三菱ホイスト
セールスとサービス

No. 855-0281

ＣＰＵ基板(400V 級横行ｲﾝﾊﾞｰﾀ・TIB 用)変更のお知らせ

件名	CPU 基板変更のお知らせ (400V 級横行インバータ・TIB)	発行日付	２０１６年４月２９日	周知対象区分
		三菱電機 FA 産業機器株式会社 本社・工場 福岡市 西区 今宿東 1-1-1 〒819-0192 TEL 092-805-3631		販売店

【現行品】P647575G05

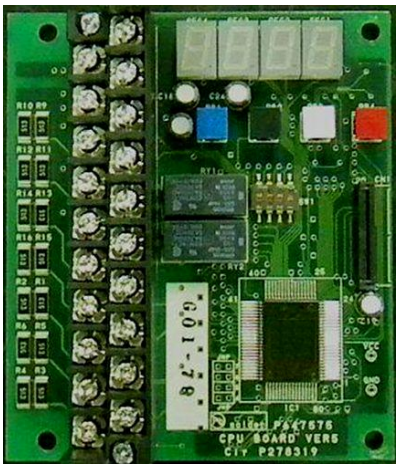
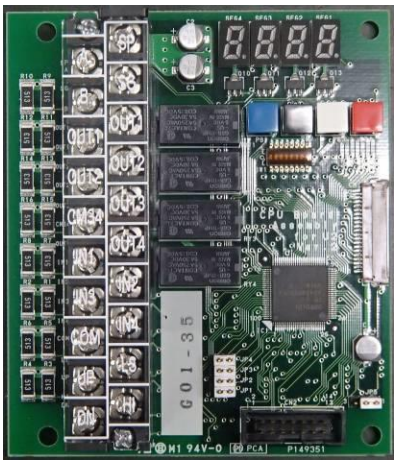
５．変更点及び注意点
(1) 異常出力、運転中出力を標準搭載しました。
(2) 【新機能】2 台使用時の安全機能として、同期運転機能を搭載しました。
(3) 10Hz 以下の運転周波数について、0.1Hz 毎の設定が可能になりました。
(4) 正弦波率を向上させ、低騒音化を実現しました。
(5) 今までご使用頂いた CPU 基板と取付互換です。
(6) **新旧基板の交換時は、配線変更、及び、機種選択スイッチの設定が必要です。**
(7) 追加機能の詳細、及び、設定方法については取扱説明書を参照ください。
